**Modulo per la presentazione delle osservazioni per i piani/programmi/progetti sottoposti a procedimenti di valutazione ambientale di competenza statale**

Progetto di un impianto eolico composto da 11 aerogeneratori di potenza pari a 4, 5 MW ciascuno, per una potenza complessiva di 49.5 MW, da realizzarsi nei comuni di Morcone (BN) e Campolattaro (BN) e Pontelandolfo (BN).

Osservazioni sulla localizzazione del “Progetto di un impianto eolico composto da 11 aerogeneratori di potenza pari a 4, 5 MW ciascuno, per una potenza complessiva di 49.5 MW, da realizzarsi nei comuni di Morcone (BN) e Campolattaro (BN) e Pontelandolfo (BN).”

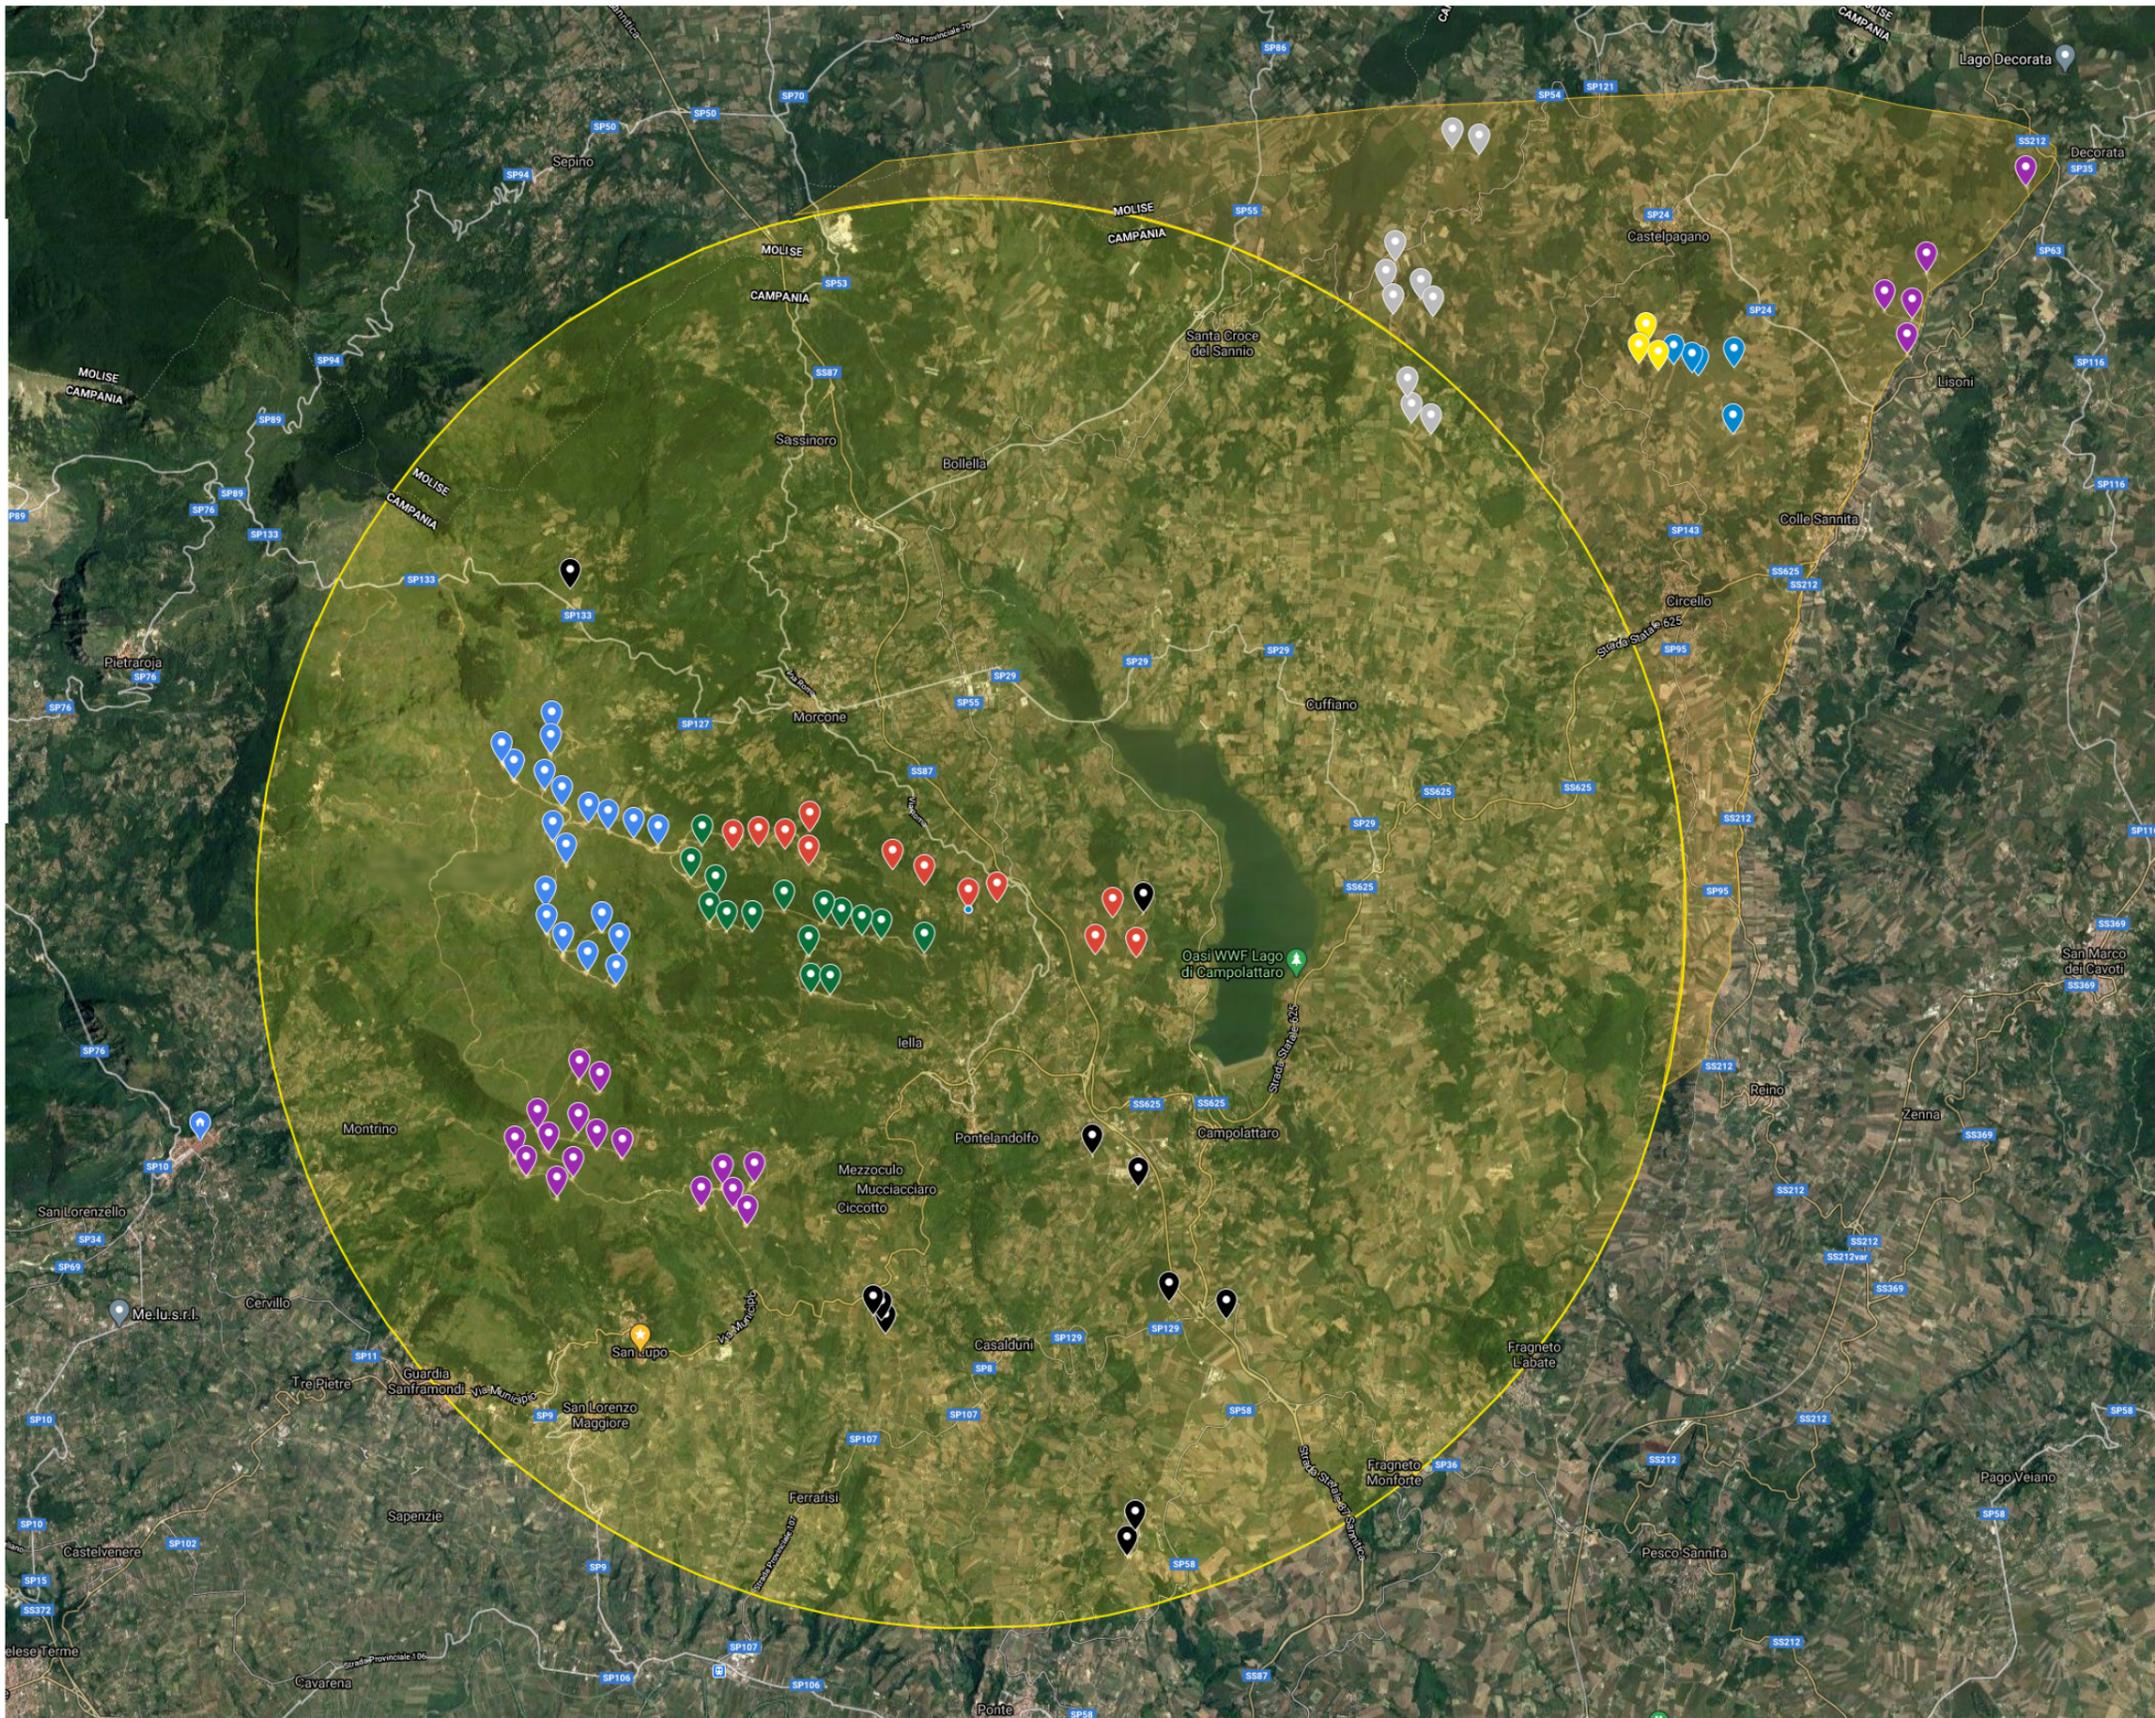
Nulla di tutto ciò è dato rilevare nella documentazione specifica della proponente tanto che quanto sostenuto nella documentazione sull'impatto cumulativo è privo di qualsiasi dato di riferimento, soprattutto in relazione all'ampiezza del bacino in funzione dell'altezza massima

dell'aerogeneratore. Il riferimento alla Delibera della Regione Campania n.532 del 2016 non rappresenta infatti il dato tecnico sufficiente alla valutazione dell'impatto visivo dell'impianto che si vuole realizzare. Non viene indicato infatti il punto di osservazione ed il punto da osservare con riferimento come dato di base al modello digitale del terreno.

Chi è a conoscenza del territorio, ha potuto riscontrare che il punto di osservazione che presumibilmente è stato utilizzato dall'Ing. Trivelli si trova ad altitudine di molto inferiore rispetto all'area di installazione che è peraltro del tutto nascosta dai rilievi orografici. Non si comprende, pertanto, il fondamento dell'affermazione che “ *il bacino visivo resta pressoché lo stesso*” e che “*All'interno del bacino visivo, in alcune aree aumenta il numero degli aerogeneratori visibili. Tuttavia, nonostante tale incremento, l'impatto cumulativo è da considerarsi “spalmato” sul territorio per effetto dell'orografia e della distanza tra gli impianti.*”.

**Tabella calcolo della lunghezza delle ombre  
Giorno 21 dicembre solstizio d'inverno**

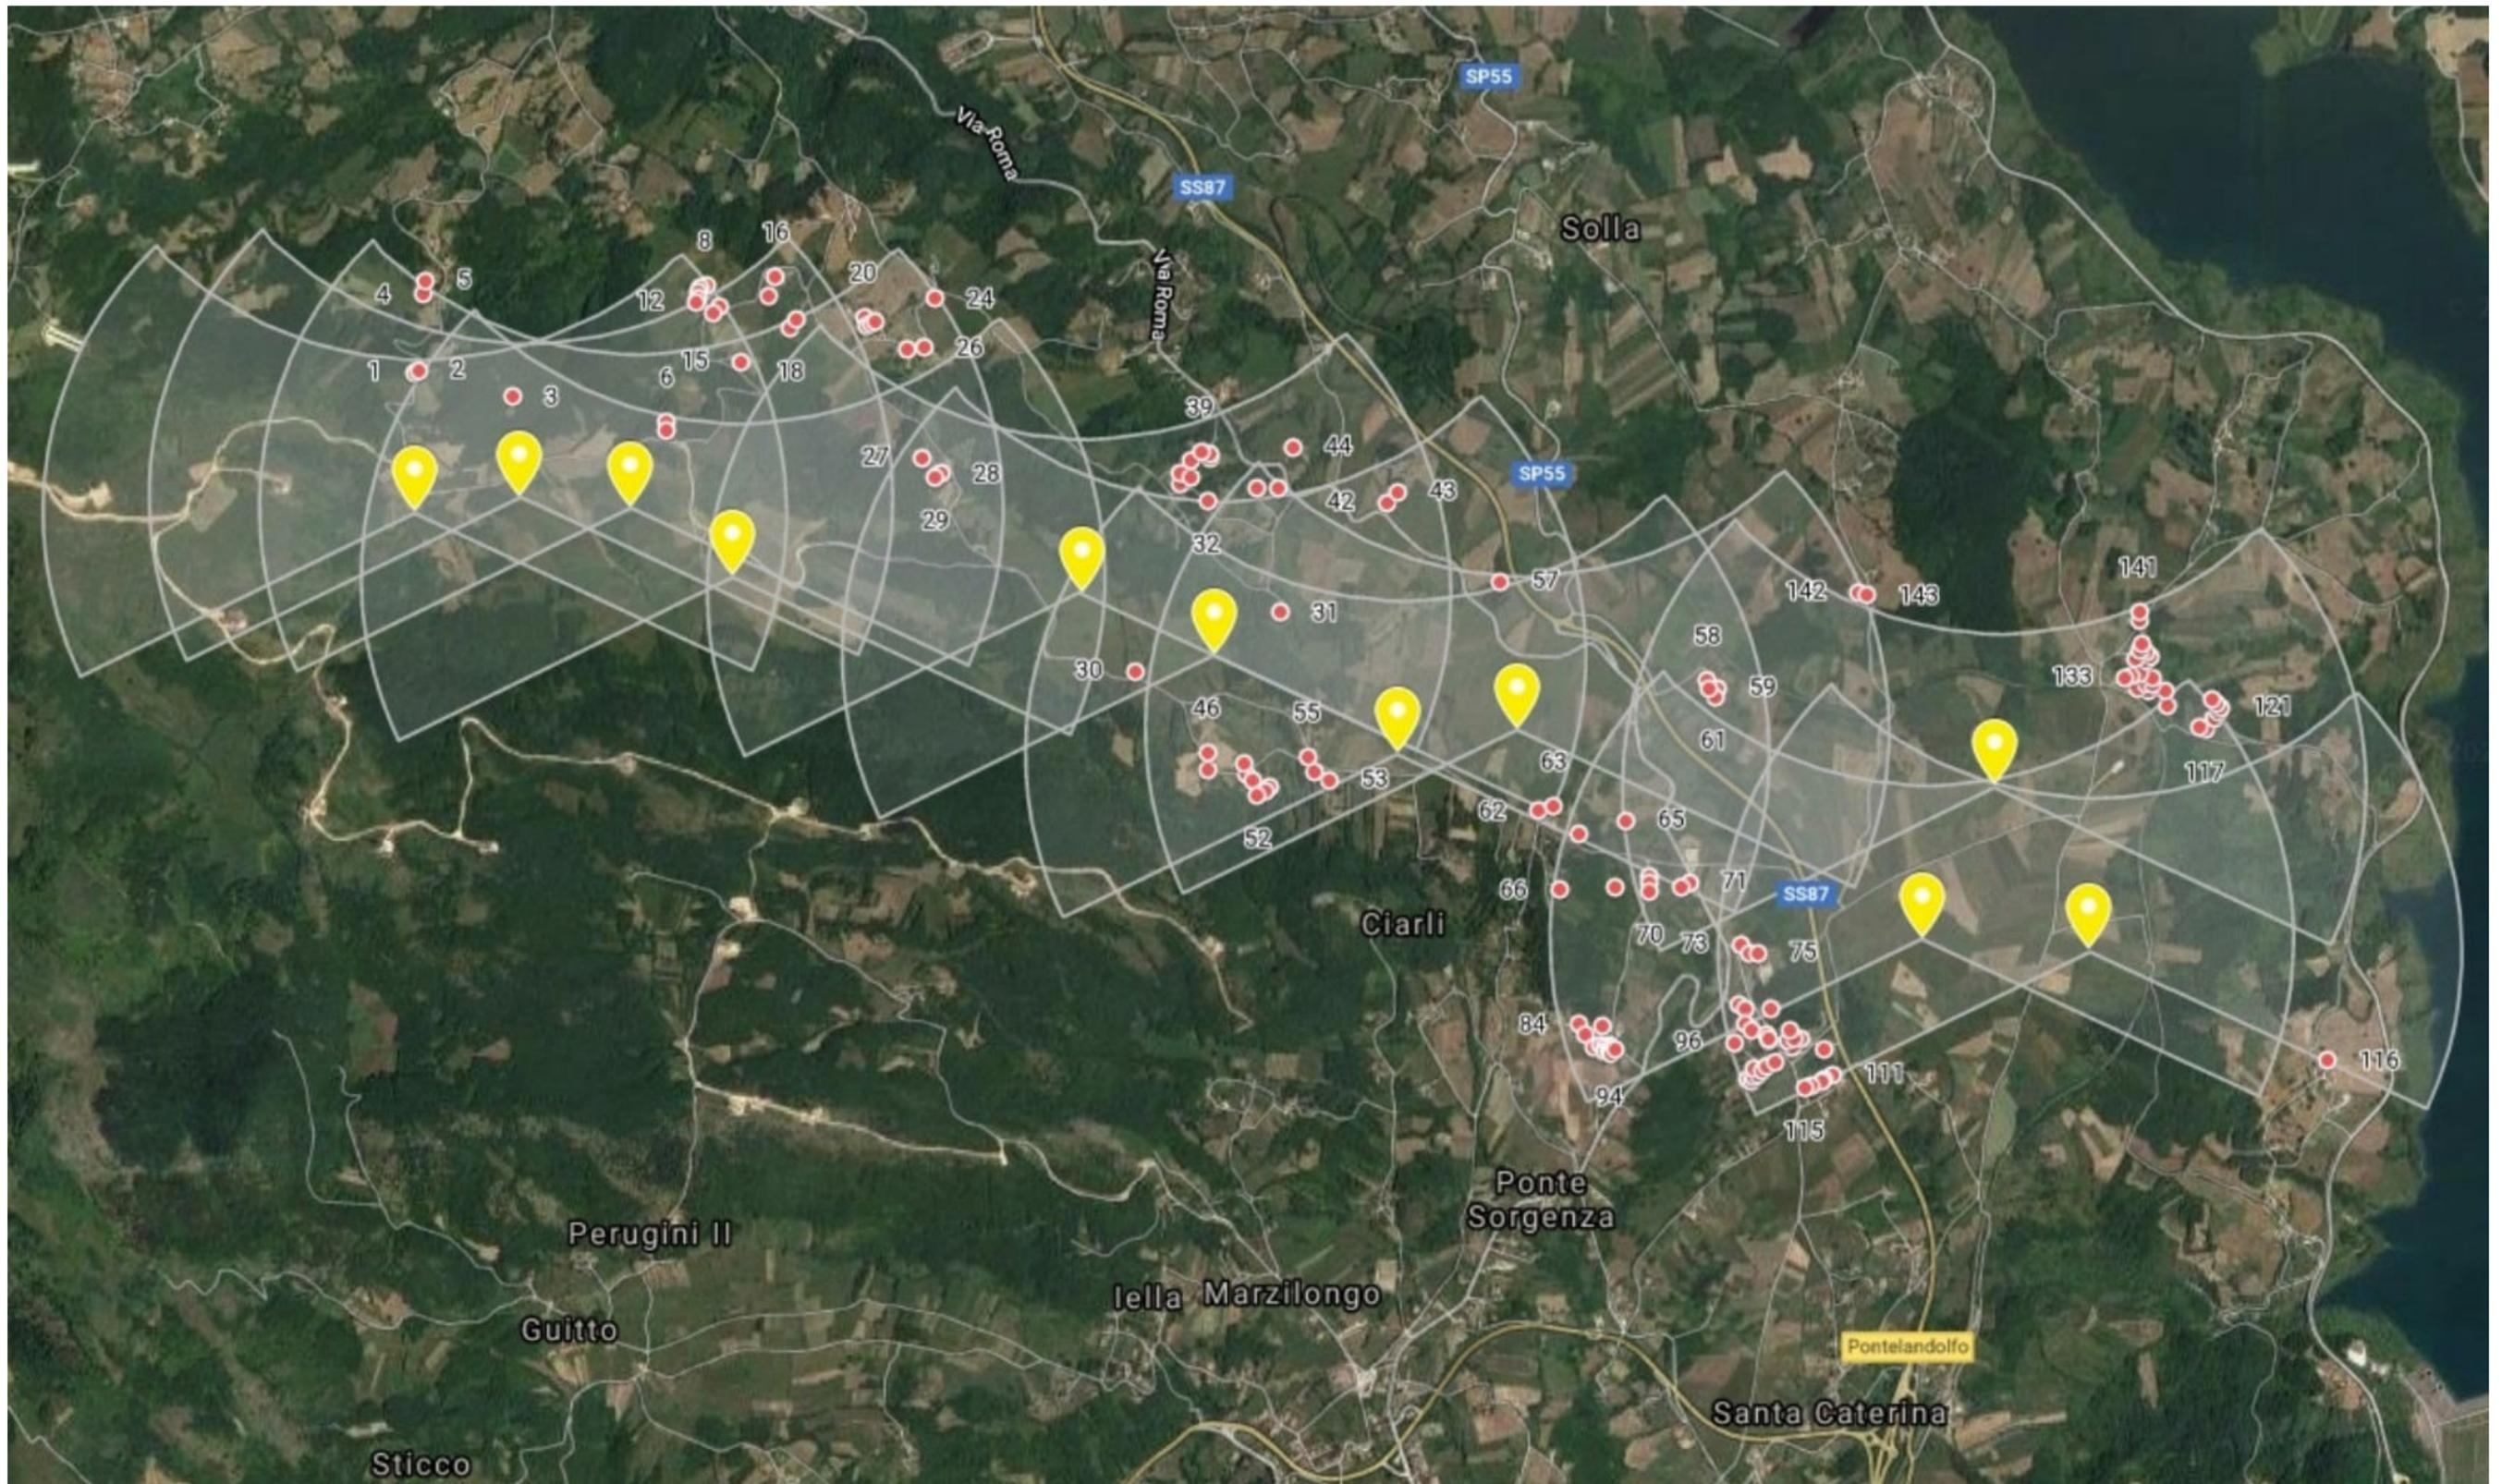
Dall'elaborazione dei dati è stato calcolato lo sviluppo delle ombre nel giorno del solstizio d'inverno e cioè il 21 dicembre 2020.

L'analisi è stata fatta calcolando la lunghezza dell'ombra con cadenze di mezz'ora dalle ore 8:00 alle ore 15:00 prendendo a riferimento il giorno 21 dicembre, solstizio d'inverno, in cui l'ombra si sviluppa nella sua massima estensione. I dati sono stati elaborati con l'algoritmo messo a disposizione dal sito **Sunearthtools** (<https://www.sunearthtools.com/>)

Dall'analisi dei dati si evince chiaramente che lo sviluppo dell'ombra nella sua massima lunghezza, ore 8:00 e ore 15:00, è di 1.265,61 metri mentre la più breve, ore 12:00, risulta essere di 424,25 metri come dalla sottostante tabella.

**Verificando queste distanze si sono individuati, come recettori sensibili, n. 143 abitazioni** (esposizione grafica Allegato n° 2) ed la tabella dei recettori per ogni macchina eolica che saranno investite quotidianamente dall'effetto "shadow-flickering" delle pale.
